Oggetto: Conferenza Programmatica (ex art. 68 del D. Lgs. n. 152/2006) preordinata all'espressione del parere sul progetto di variante al PAI del territorio del Comune Ugento (LE), adottato con Decreto n. 330 del 08.06.2018 del Segretario Generale dell'Autorità di Bacino Distrettuale dell'Appennino Meridionale. Trasmissione verbale seduta del 04.04.2019.

VERBALE DELLA SEDUTA DEL 04.04.2019

Osservazioni alla perimetrazione “Pericolosità idraulica” del PAI relativa al Comune di Ugento.

Fig. 1 – Perimetrazione senza modifiche (a); perimetrazione con modifiche (b)

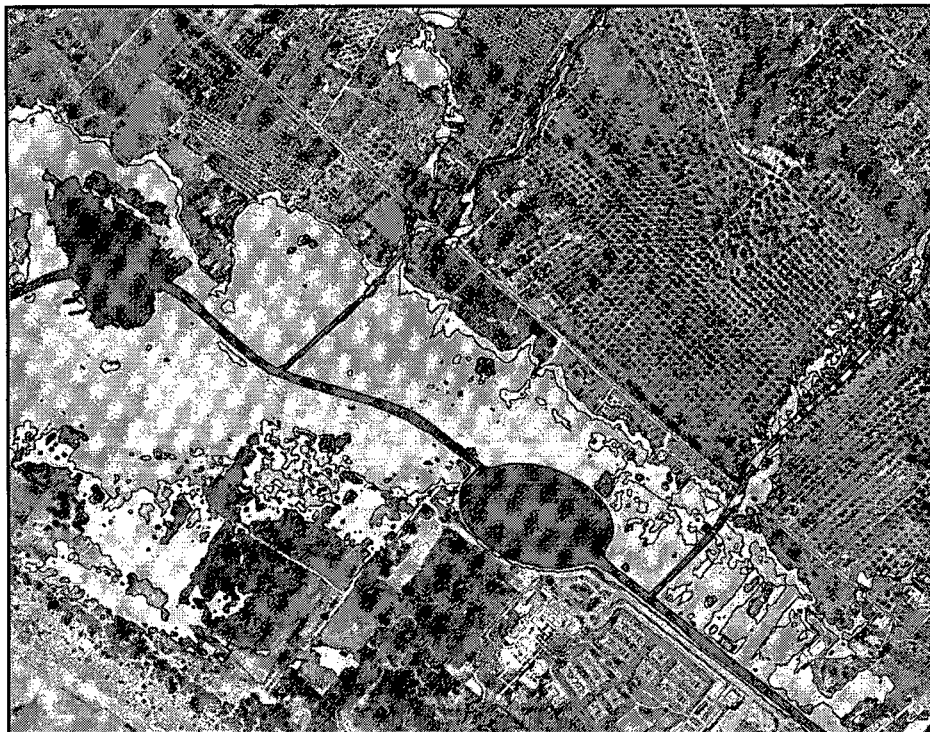
Relativamente alla perimetrazione della pericolosità idraulica del PAI del Comune di Ugento è stata effettuata un'operazione di geoprocessing, mediante software GIS, ai files vettoriali in formato “.shp”. Il lavoro svolto ha portato alla ridefinizione geometrica di alcune forme delle aree perimetrate a AP, MP e BP: 1) eliminazione di “vuoti” cartografici di esigue dimensioni; 2) ridefinizione delle aree ad alta pericolosità in corrispondenza del reticolo idrografico; 3) eliminazione di aree perimetrate a MP e BP con una grandezza cartograficamente e catastralmente irrilevabile (di pochissimi mq) (in Fig.1 e Fig.2 esempi di modifica geometrica dei files su due aree di interesse)
